INFORME PROGRAMA DE NECESSITATS CENTRE D'EDUCACIÓ INFANTIL
9 GRAONS

Carrer de Roger de Flor, 217, 08025 Barcelona

AFA 9 GRAONS

Abril 2019

Proposta d'ampliació pel curs 2019-2020

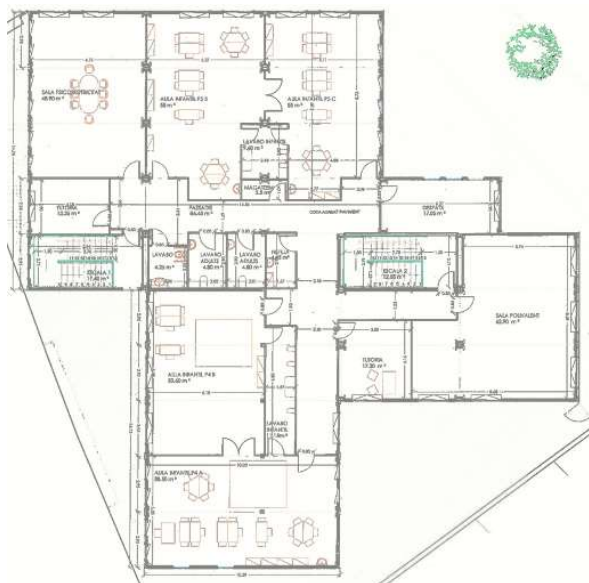
Pel curs 2019-2020, a l'escola 9 graons, hi haurà 154 alumnes, que segons el rati mencionat, equivaldrien a 1.139,60 m2 d'escola. Amb la proposta d'ampliació feta pel consorci hi hauran un total 1.106,96 m2 d'escola i donaria un rati de 7,19 m2/alumne, aproximant-nos bastant al rati apropiat per una escola de 2 línies però estant per sota del rati teòric.

La nova proposta d'ampliació per l'any vinent, no només no contempla cap dels punts mencionats, sinó que segueix incomplint diversos punts normatius ja explicats al present informe.

Per tot l'anteriorment exposat, sol·licitem al Consorci d'Educació una nova proposta d'ampliació pel curs 2019-2020 que reculli totes les deficiències mencionades en el present informe.
